原子力規制委員会の設置許可変更申請と工事認可手続の問題点
2018年10月25日の国会ヒアリングにおいて明らかになったこと

NT2 補③ V-2-9-2-3 R2

表 5-3(1) 許容応力状態IV_ASに対する評価結果 (D+P₀+M₀+S₀及びD+P+M+S₀)

表5-1 応力評価点

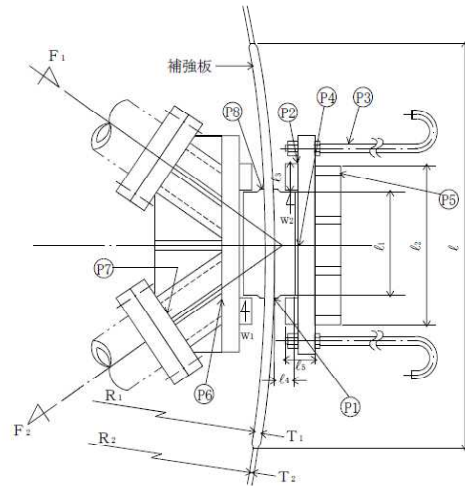
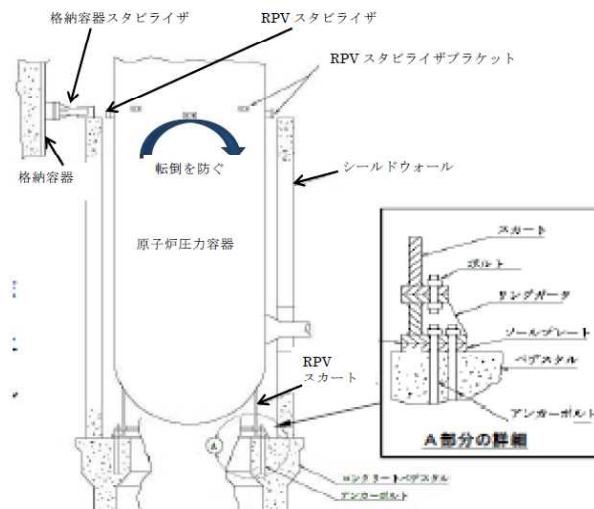
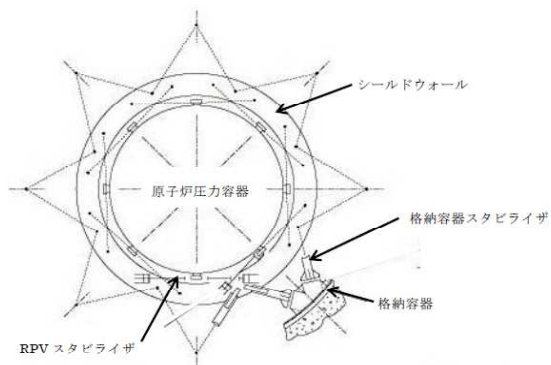
8月9日に公表され東海第二の工事認可申請書で、それが明らかになったのだが、裕度があるどころか、「評価基準値393メガパスカル」に対して「発生応力982メガパスカル」と、驚くべき数値が記載されていた。

簡単に言えば、この材料の基準値（V I A s）の約2.5倍の力がかかり、変形してしまうことを意味している。

これでは「失格」なのだが、原電は「許容値を満足しない場合は建設設計規格に基づき疲労評価を行う」とし、その結果「1未満である」ことをもって耐震性があると評価し、それを規制庁も追認してしまった。

しかし「疲労評価」は「0.834」であり、言い換えるならば「2割増し程度の大きさの力が掛かる」か「基準地震動程度の地震が二度襲えば」このスタビライザは破損することを示している。

原子炉圧力容器は、下部を「RPVスカート」と呼ばれる株構造材を介してコンクリートに基礎にボルトで固定されている。一方、上部の水平方向の変位については「原子炉容器スタビライザ」で支えている。この「原子炉圧力容器スタビライザ」が機能を失うと、原子炉圧力容器は上部の水平方向の支えを失う。そのため地震動により「RPVスカート」及びそれを支える「基礎ボルト」に極めて大きな繰り返し荷重がかかる。その力が許容限界を超えると破損することになる。

その結果、原子炉圧力容器は転倒し、「シールドウォール」に倒れ掛かり、原子炉圧力容器に接続されていた複数の配管が瞬時に引きちぎられて破損する。これでは、設計で想定している配管破断よりも遙かに多くの損傷を受けることとなり、大規模な冷却材喪失事故に至る。

図 3-2 福島第一 2号機原子炉建屋基礎版上の加速度時刻歴波形 (EW 方向)

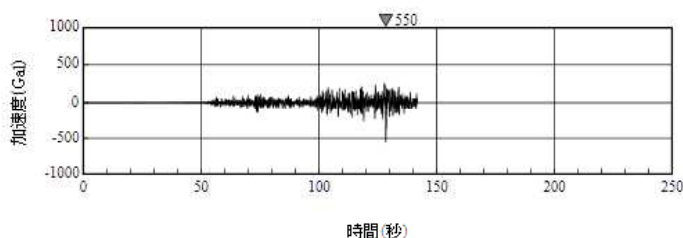
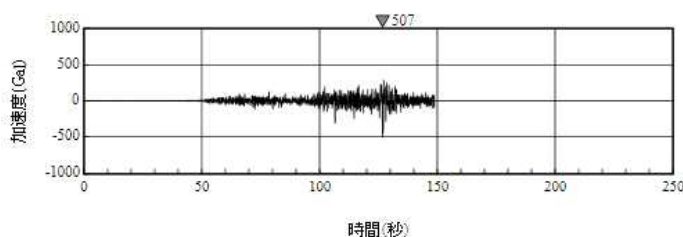
地震発生から130～150秒程度で記録が止まってしまいました。この後にもう一つのピークがあったと考えられます。そのデータは多くの号機で失われてしまったのですが、この地震には二つのピークがあり、それが両方とも基準地震動を超えていた可能性が高いことは疑問の余地がありません。

このような事実があるにもかかわらず、規制庁は「基準地震動規模またはそれを超える地震が二つ以上起きる可能性は無い」として、このスタビライザの耐震評価を通してしまいました。これは科学を無視する暴挙ではないでしょうか。
